## SERVICE INFO – INA 0163

# Χρήση παρεχόμενων βιδών

Το κέλυφος της αντλίας νερού έχει διαφοροποιηθεί

Κατασκευαστής:	Ford
Μοντέλα:	C-Max , Fiesta, Focus, Mondeo, S-Max, Transit
Κινητήρας:	1.8 TDCI
Κωδικός ανταλλακτικού:	538 0256 10

Εικόνα 2: Διαφοροποιημένα σημεία στήριξης της αντλίας νερού

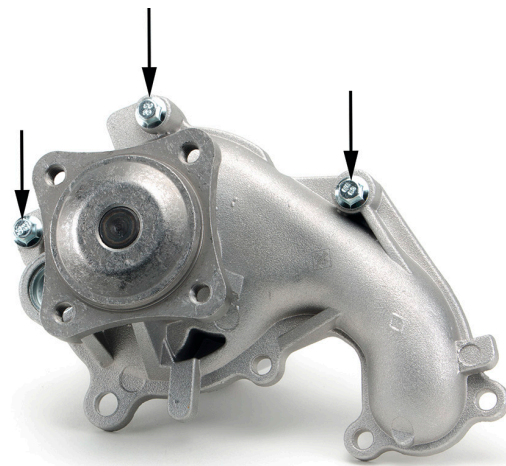
Το κέλυφος της αντλίας νερού 538 0256 10 έχει διαφοροποιηθεί. Σαν αποτέλεσμα, οι βίδες (M6x37) που παρέχονται, πρέπει οπωσδήποτε να χρησιμοποιηθούν στα 3 σημεία που υποδεικνύονται (Εικ.2).

Το αυξημένο πάχος του υλικού στα 3 αυτά σημεία στήριξης, καθιστά απαραίτητη τη χρήση των 3 αυτών βιδών.
